**Projet d'aménagement de quatre parcs photovoltaïques au sol
sur la commune de Grenade (31)
déposé par d'une part SAS parc solaire d'au Pont et Castelet,
et d'autre par SAS parc solaire de Lamothe**

**Avis de l'Autorité environnementale
sur le dossier présentant le projet et comprenant l'étude d'impact
(articles L. 122-1 et suivants du Code de l'environnement)**

N° saisine : 2021-9082
N°MRAe 2021APO23
Avis émis le 18 mars 2021

Extrait de la carte du PPR inondation de la commune de Grenade, approuvé le 29/07/2005- p105 de l'EI

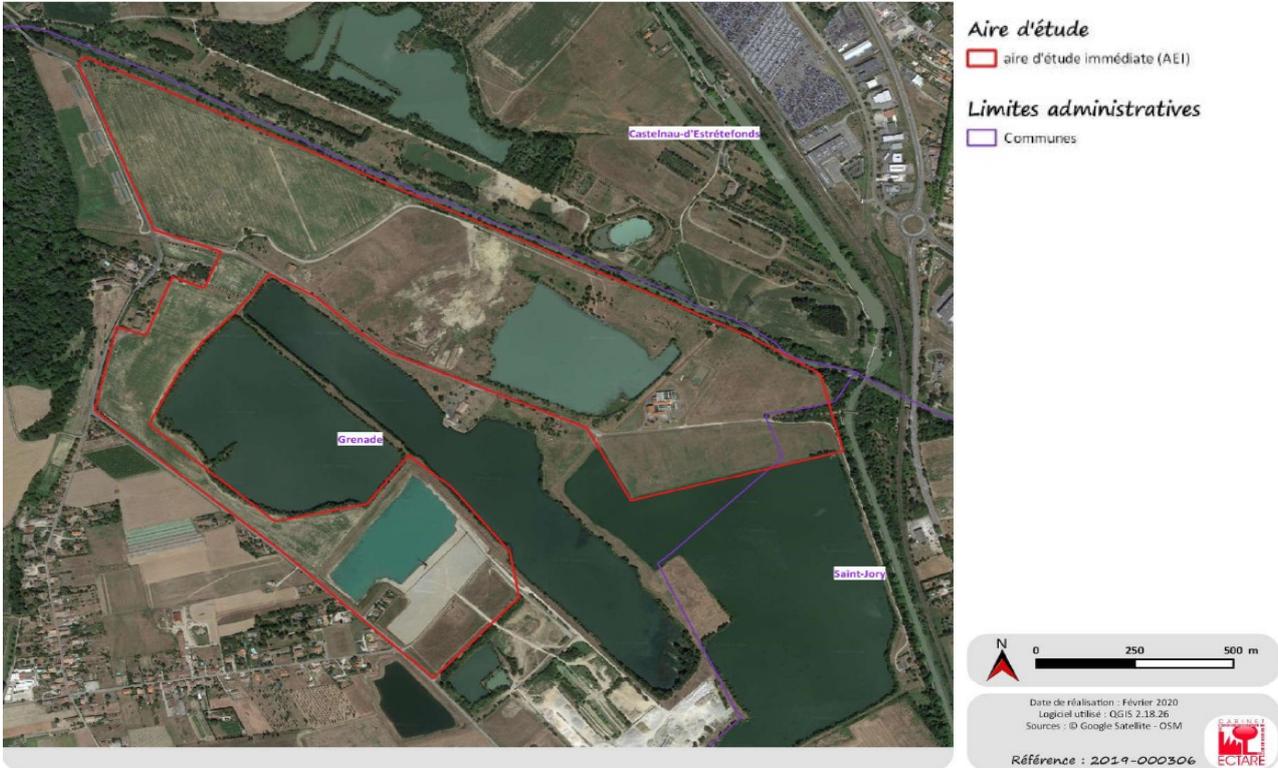
L'AEI se situe au sein de zones inondables de la Garonne et de l'Hers-mort (zones rouge pour « Lamothe » et jaune pour « Castelet ») et majoritairement jaune pour « Au Pont », au sens du Plan de Prévention des Risques Inondations (PPRI). Compte tenu des contraintes posées par le PPRI, l'installation de parcs photovoltaïques ne peut se faire que sous réserve d'aménagements lourds des terrains avec remodelage du site de l'ISDI permettant de réduire le niveau du risque inondation.

Selon le dossier, cela devrait conduire à un mouvement de 110 000 m³ de terres (déblais - remblais) afin de niveler le sol sur environ quatorze hectares, à l'évacuation de 22 000 m³ de déchets inertes et la création d'un chenal de crue (à la cote 110,30 m NGF) sur quatre hectares.

plan orthophoto - extrait des permis de construire – source Google satellite – réalisation Argilés Baro Architectes

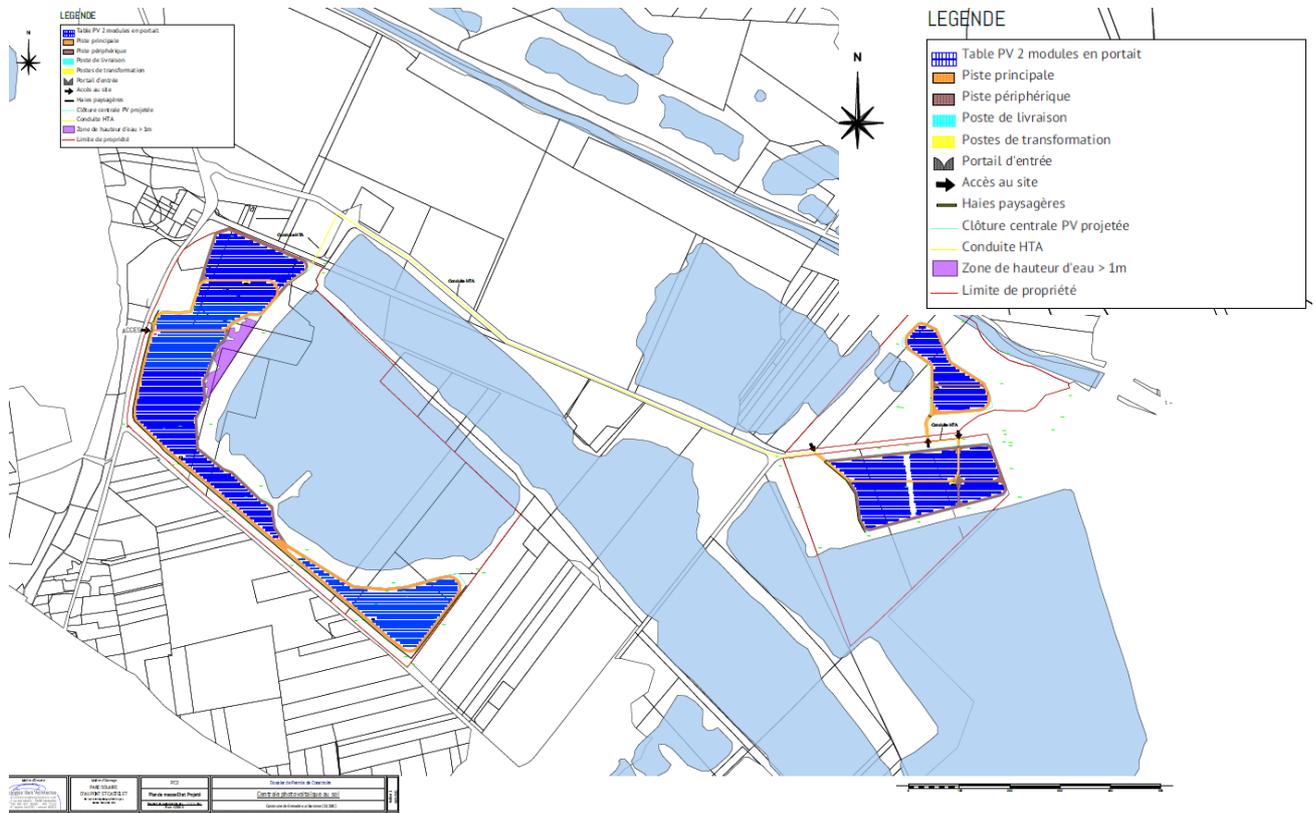
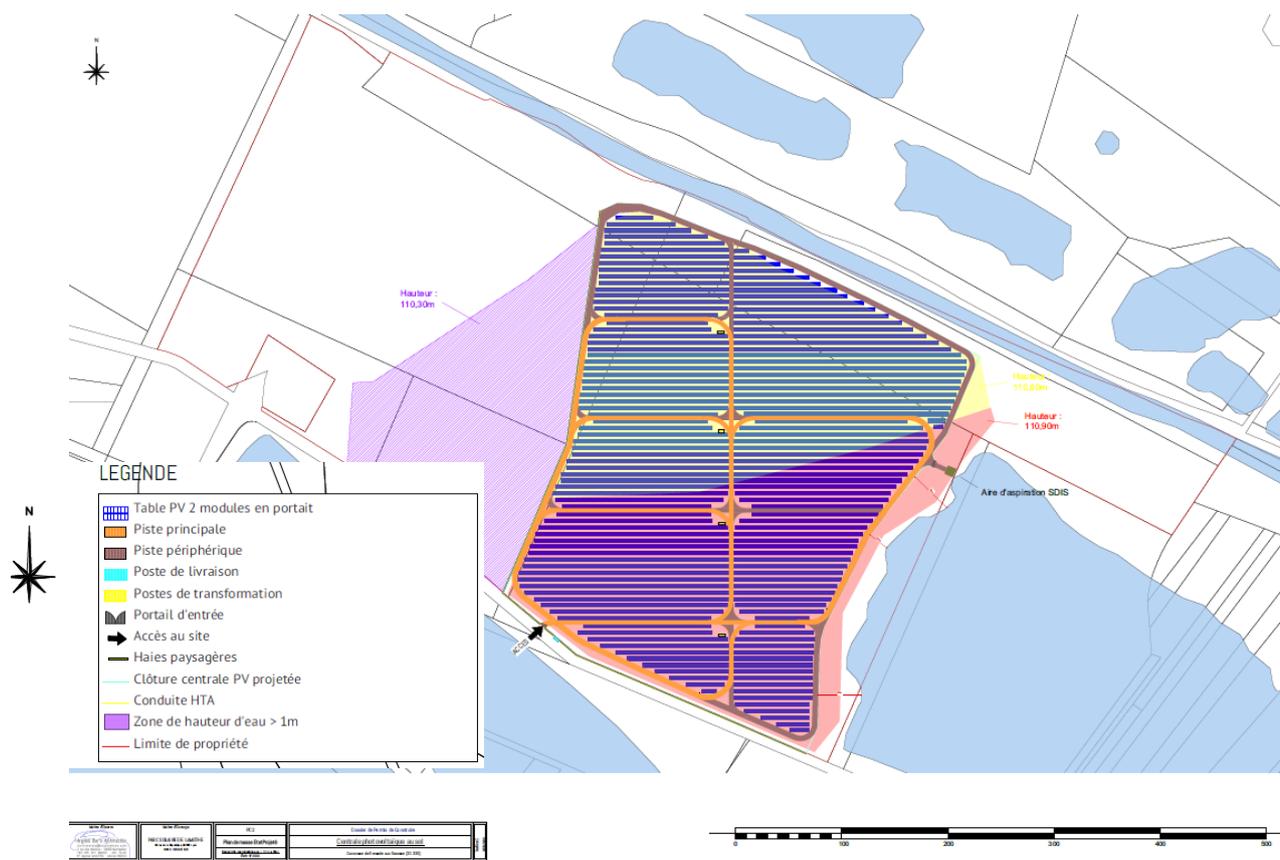
Le projet s'étend sur une surface clôturée de 29 hectares pour une puissance de 30 064 MWc, et permettra une production estimée de 39 700 Mwh/an. Chaque année, le parc permettra d'éviter 11 515 tonnes de CO₂ par an (sur une base de 290 g d'équivalent CO₂ par kWh par an).

Pour une meilleure compréhension du projet, la MRAe recommande de présenter et d'expliquer le mode de calcul et les hypothèses concernant l'estimation du tonnage de CO₂ évité par la création du parc photovoltaïque en considérant l'ensemble du cycle de vie de ce dernier : CO₂ engendré par sa production, son transport et le tonnage de CO₂ évité par la production d'énergie renouvelable

Description graphique de la configuration « État projet définitif avec chenal » - extrait de l'étude hydraulique

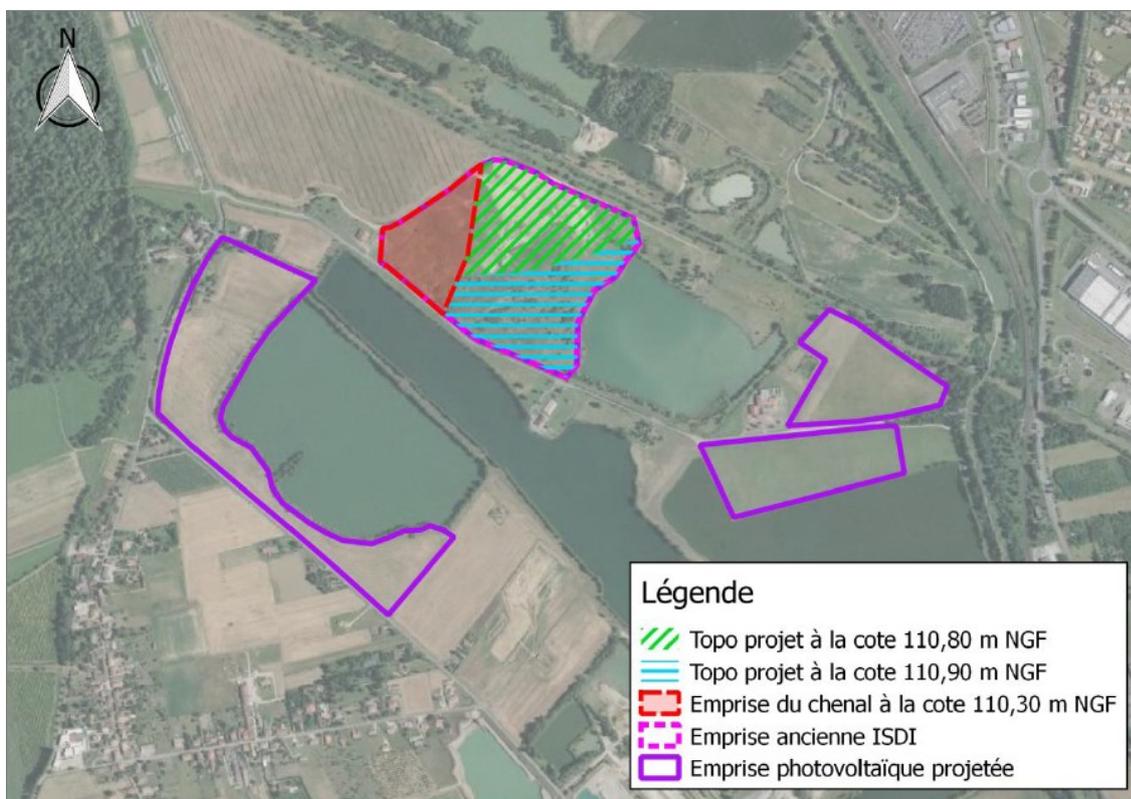
La conclusion de ce scénario indique une amélioration de la situation par rapport à l'état actuel en permettant le libre écoulement des eaux. La modélisation conclut que les hauteurs d'eau sur les remblais sont équivalentes à un aléa moyen.

Les hauteurs d'eau relevées entre l'état de référence et la configuration avec chenal montrent toutefois une faible surélévation du niveau d'eau au droit des bâtiments par rapport à la situation actuelle (20 centimètres). La MRAe note également que sur la zone de l'ancienne ISDI, il est prévu quatre bâtiments d'une superficie totale de 60 m² alors que le règlement actuel du PPRi prévoit sur la zone que les constructions ne dépassent pas 20 m².

Dès lors, la MRAe considère que la démonstration du respect strict des prescriptions du règlement du PPRi de Grenade n'est pas complète et optimale, et que la réalisation du projet n'est pas complètement conforme aux modalités définies au sein des éléments de doctrine régionale. Il en découle une réelle fragilité juridique et, malgré les travaux, un risque d'aggravation localisé du risque inondation.

La MRAe recommande de revoir la conception du projet afin que ce dernier respecte de manière stricte les prescriptions du PPRi et garantisse une non aggravation du risque. La démonstration devra également être faite qu'après la réalisation du projet la totalité de la zone se situe en zone l'aléa moyen .
